NY SITUASJONSPLAN
Gnr 239, bnr 95
Eknes i Lindås kommune

LINDAS KOMMUNE	
Klassering	
11.11.2014	
Art. nr. 14/6858	Likvid
Eknes	Tilleggsnotis

Prosj. einbustad ,
 gnr. 239 , bnr. 95
 Lindås kommune
 Situasjonssplan i Mål = 1:250
 Seim ,24.09.2014
 TERJE KLEIVDAL

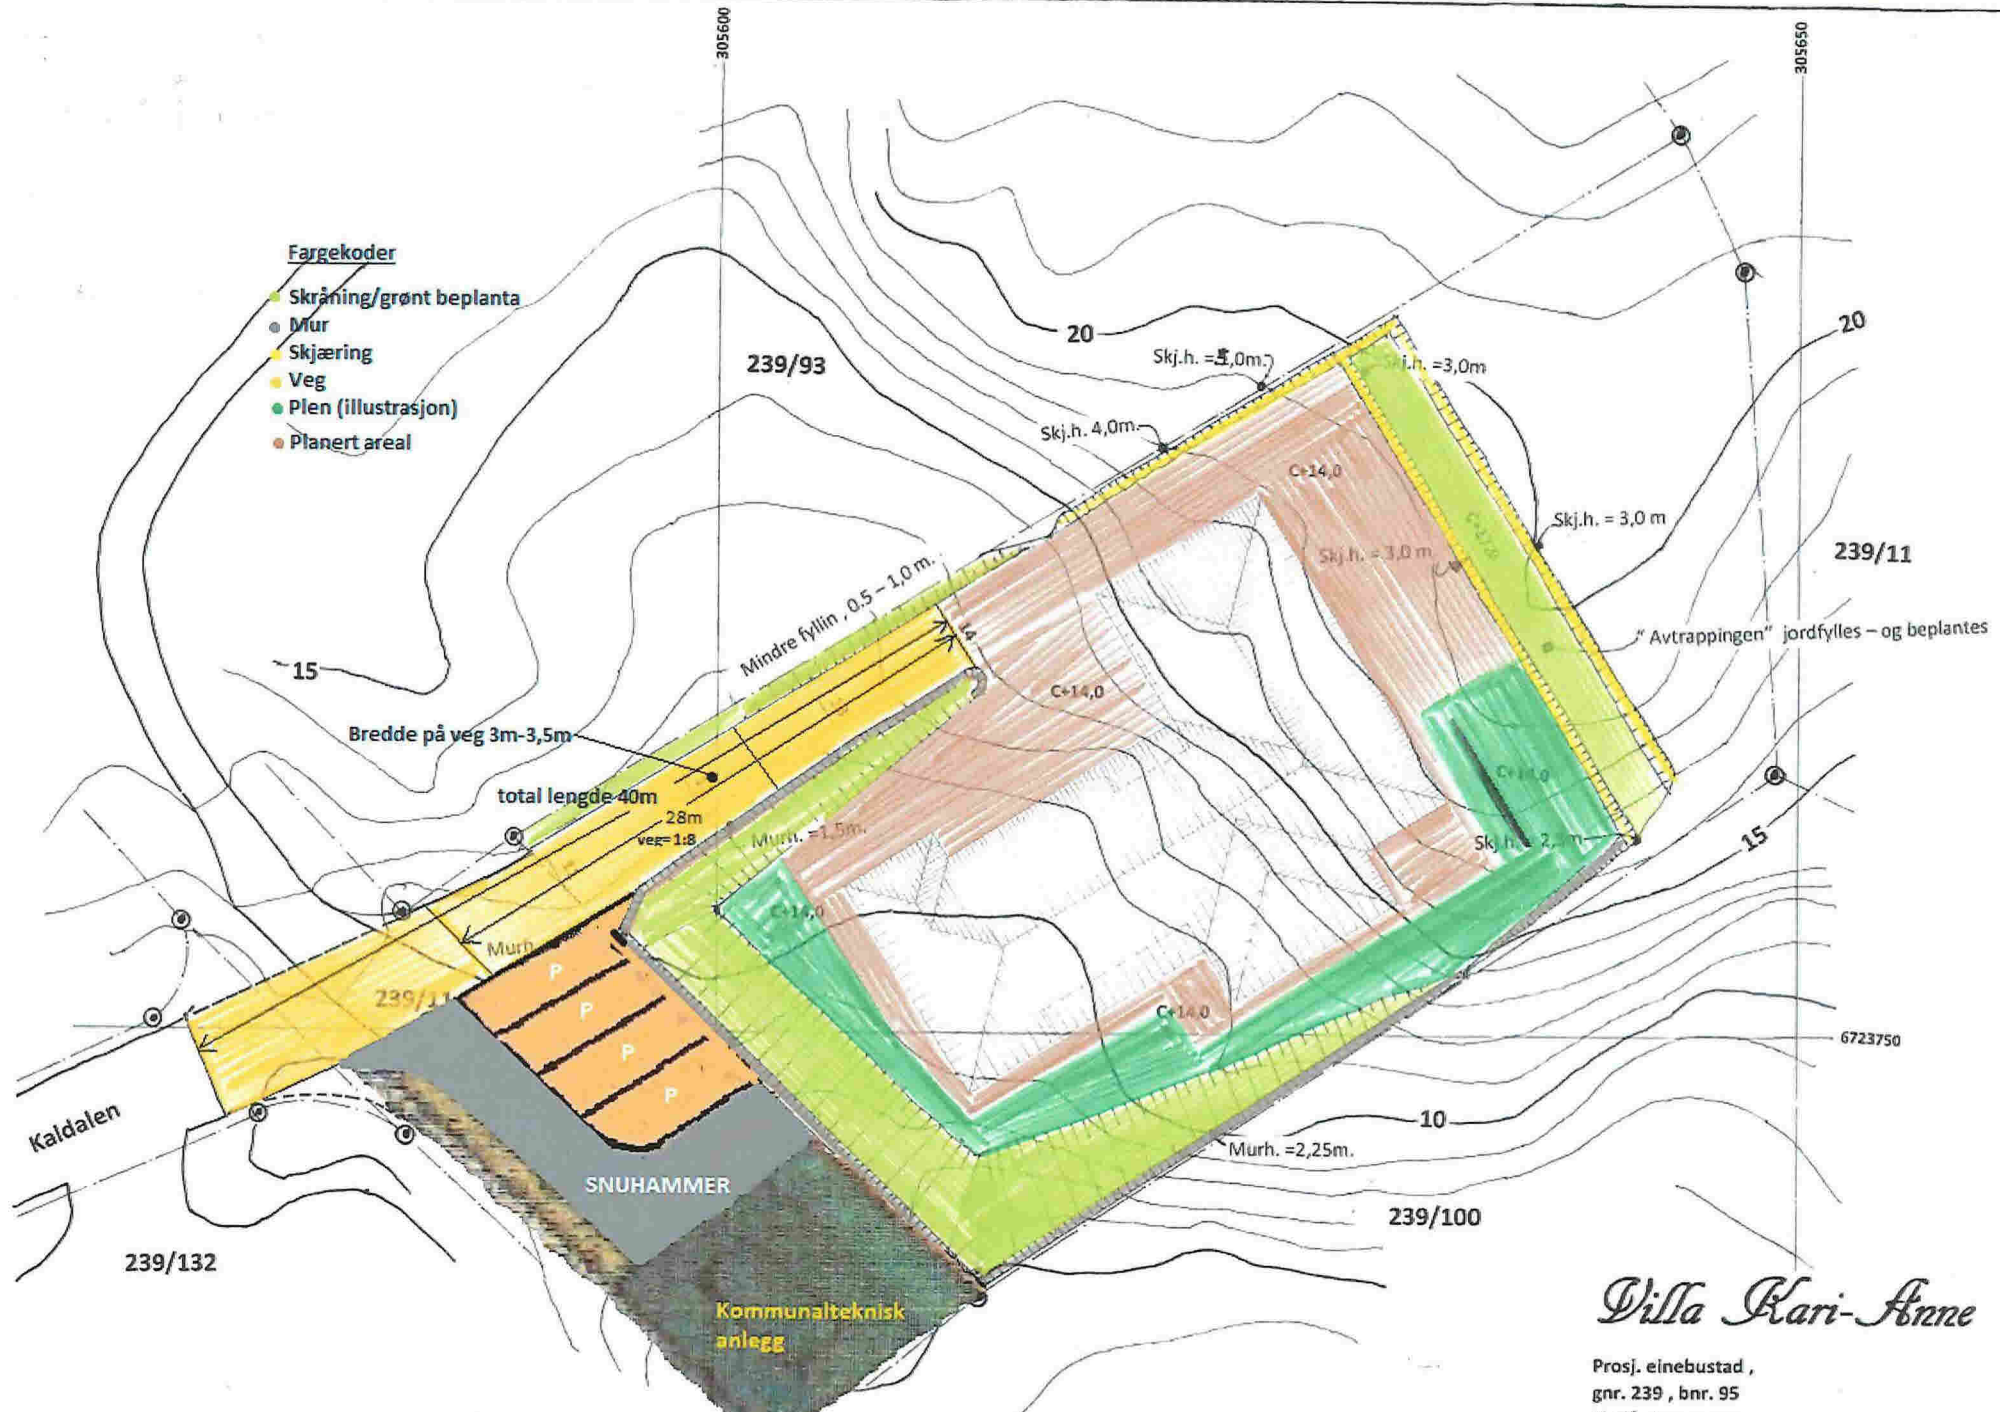
Tidlegare stigning på veg var rekna frå grensa på tomten (1:7) 21m lengde
 No er stigning rekna frå markert linje på kartet og er 1:8 på 28m lengde
